工程指示 / 要求簡箋(E.I.)

工程指示編號：EI / 0206 / 19

工程編號：J - 837

工程名稱：觀塘裕民坊

名稱	雙生企	制圖	邱紅	2018.12.21	修改	A	B
材料	X85547	復核	謝永林	2019.01.02	日期	2019.01.25	2019.03.17
顏色	EC-DG-S332054 (3塗)	批準			圖號	SD-ML02

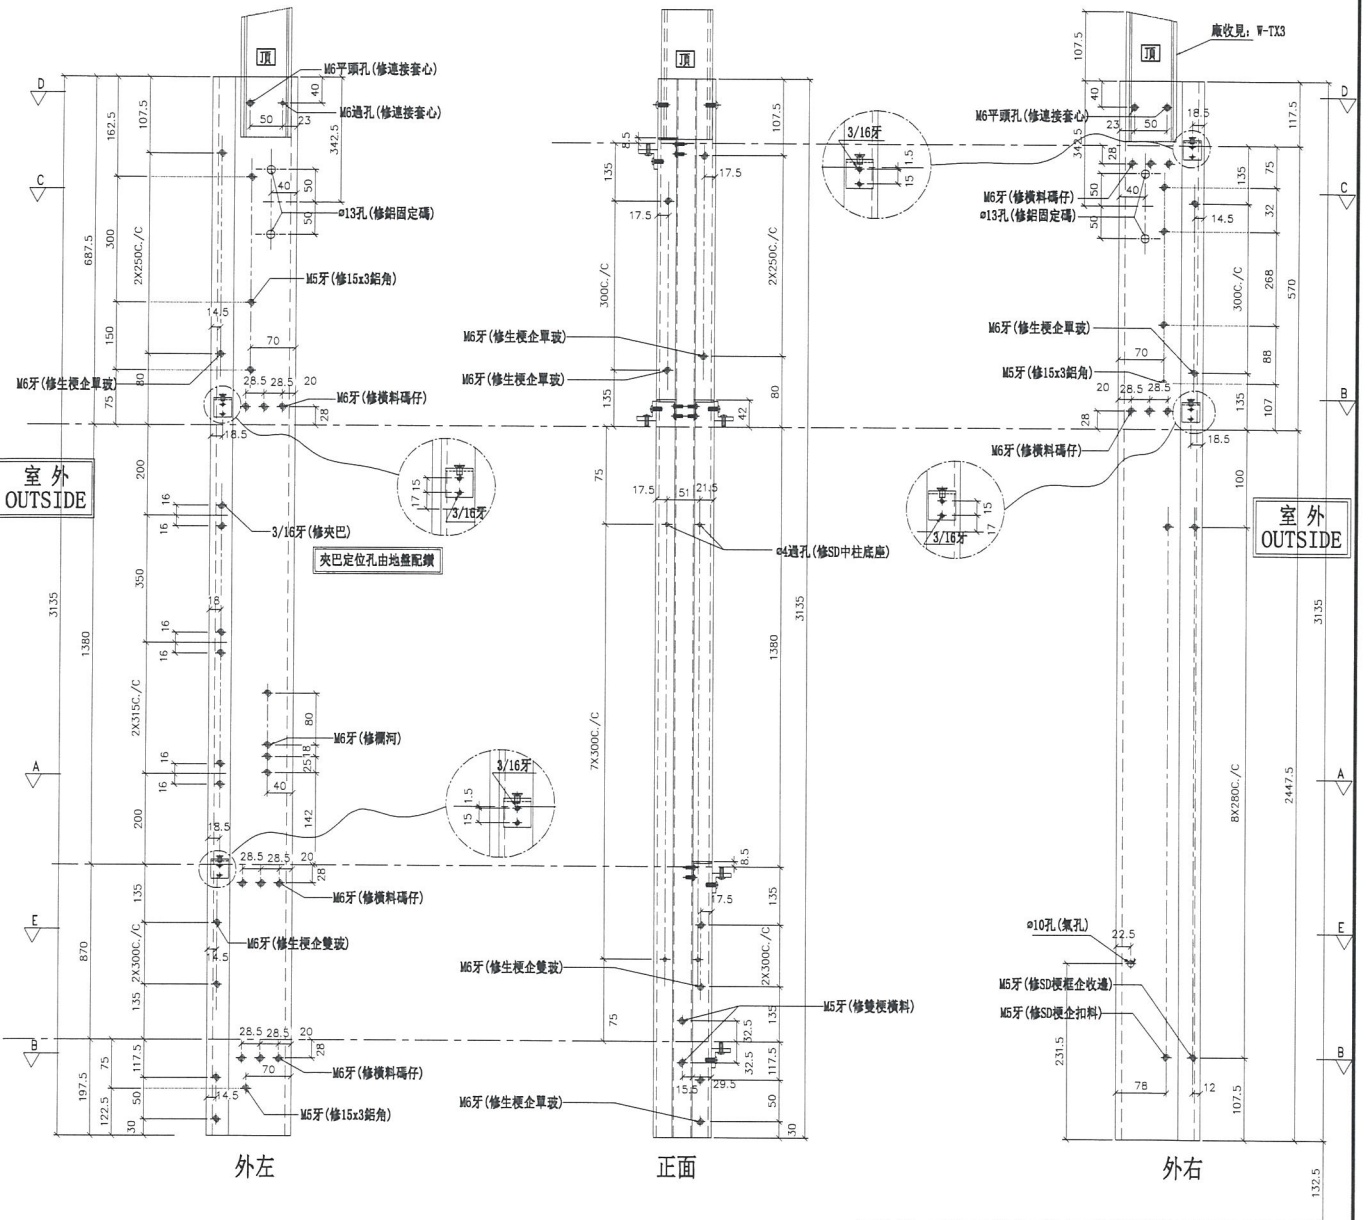
雲縣圈起位取消改到用SD-ML02A

名稱	雙生企	制圖	邱紅	2018.12.21	修改	A
材料	X85547	復核	謝永林	2019.01.02	日期	2019.03.17
顏色	EC-DG-S332054 (3塗)	批準			圖號	SD-ML02A

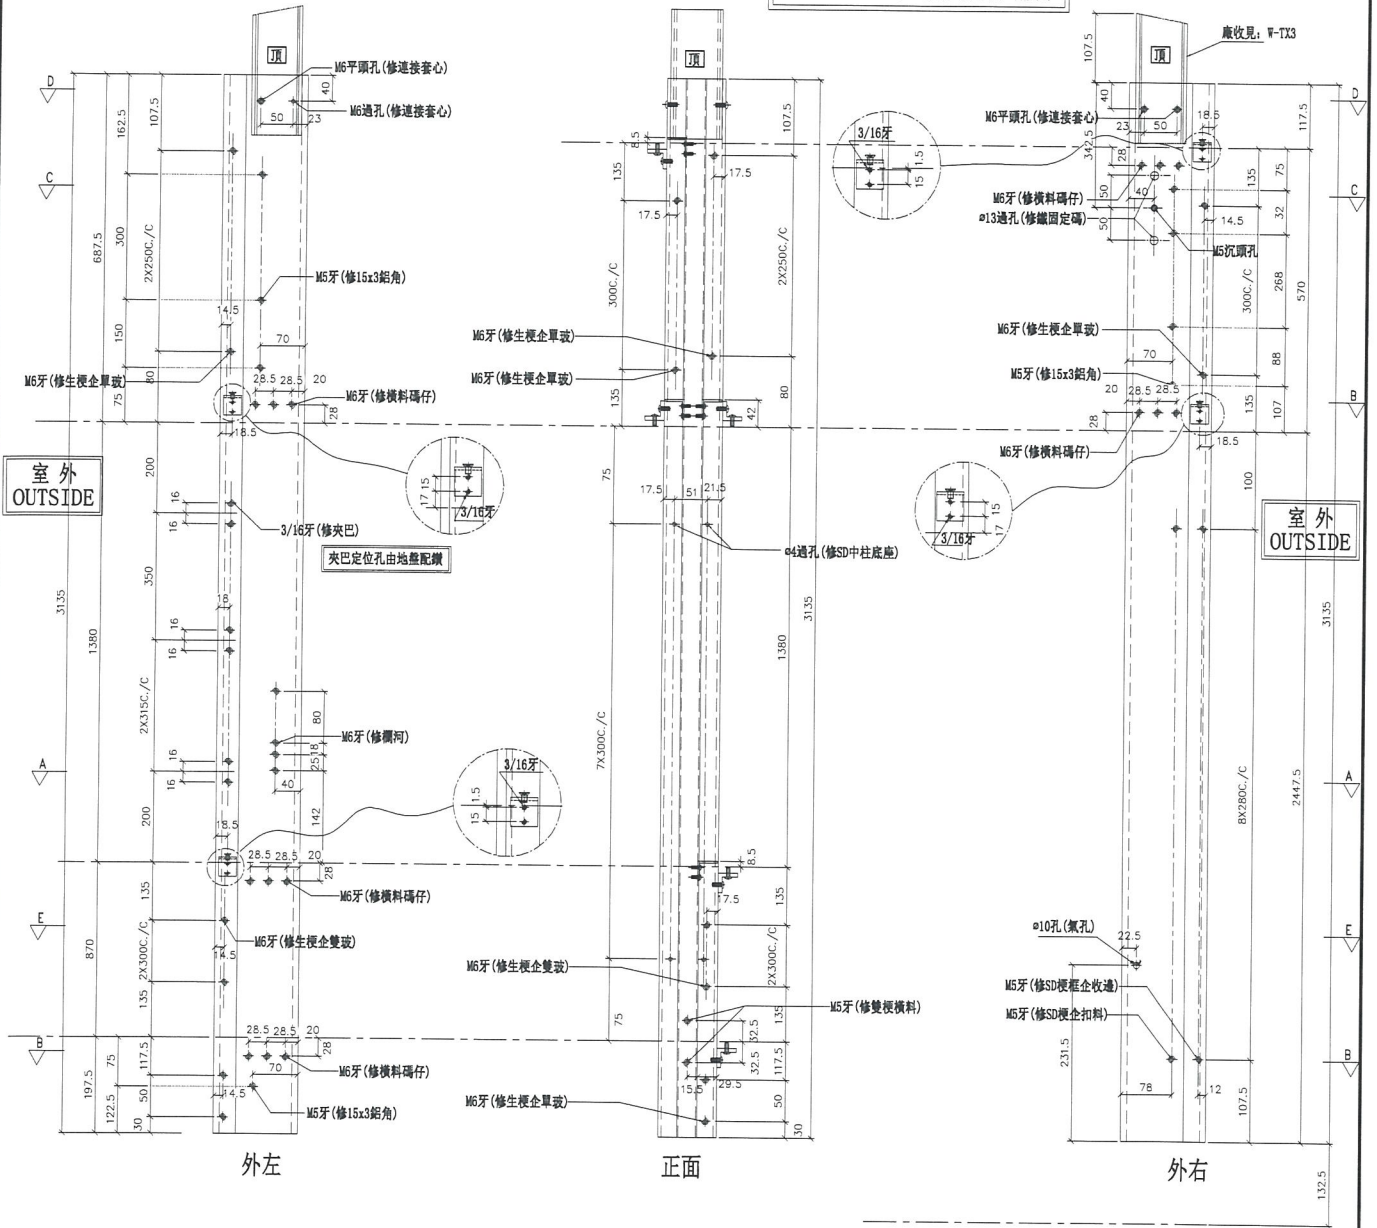
雲縣圈起位是從G-MS02挑出

*注意:
螺絲鑽平頭孔事宜, 請留意M5及3/16"要
沉頭 (90° X $\phi 10$), 供修螺絲後啣膠用

圖號: 837-CW-2212

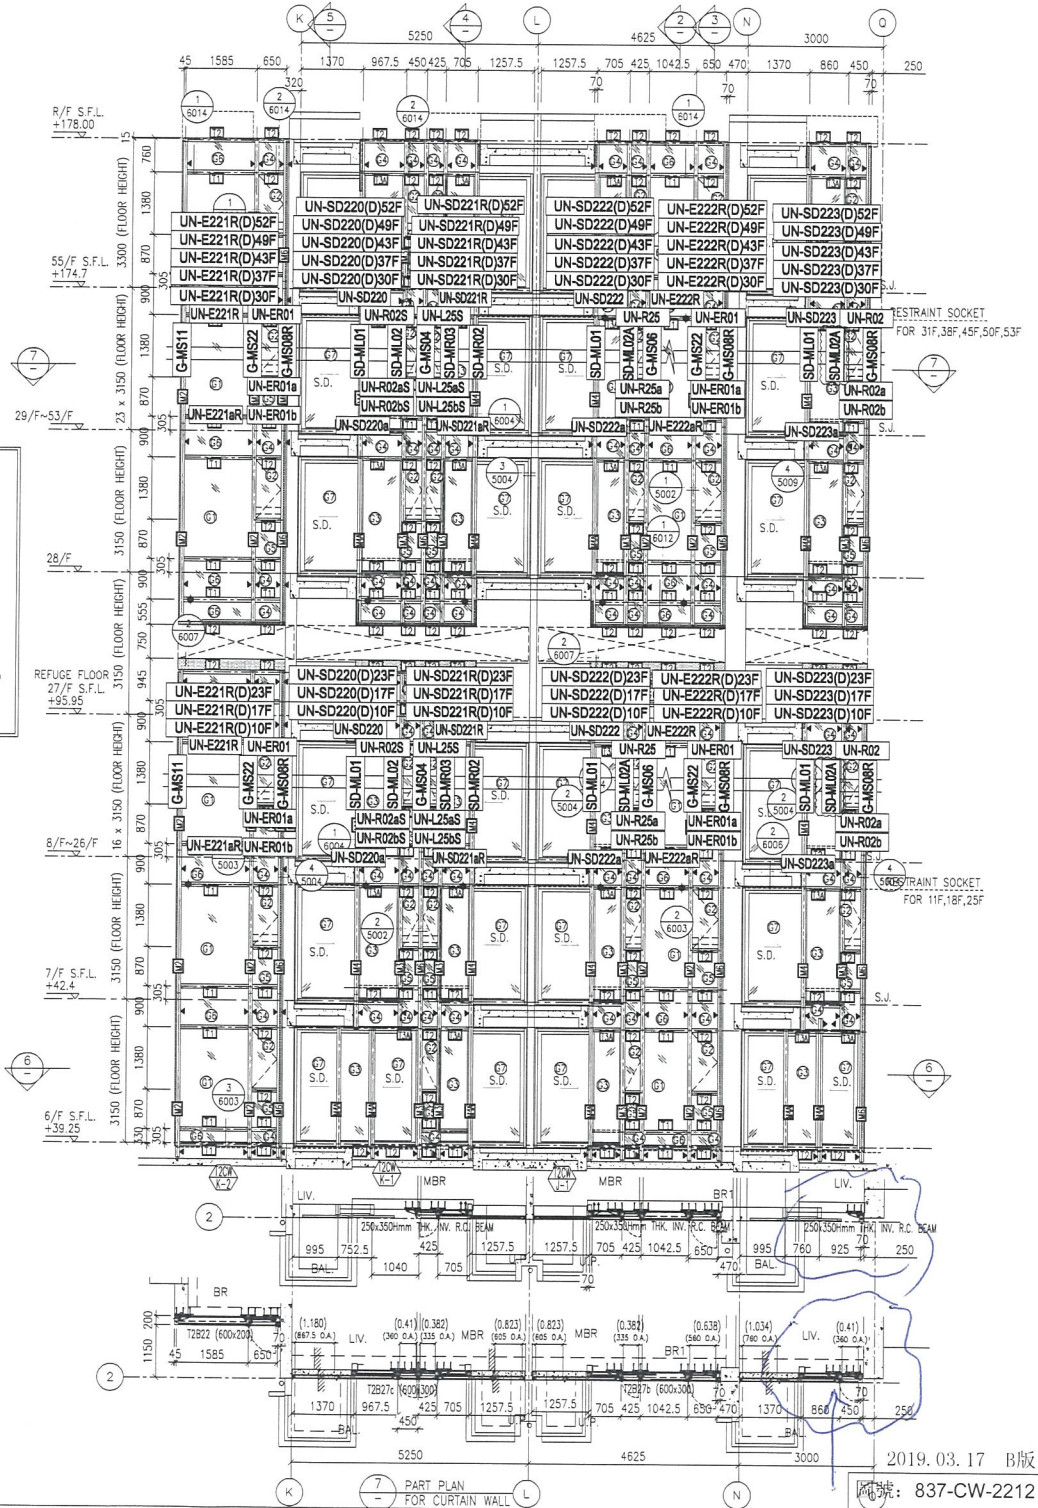
4) T2CW/B-2 因沙機位置，現場安裝不了，所以請不要來料地盤，詳細跟後頁位置圖(2206)
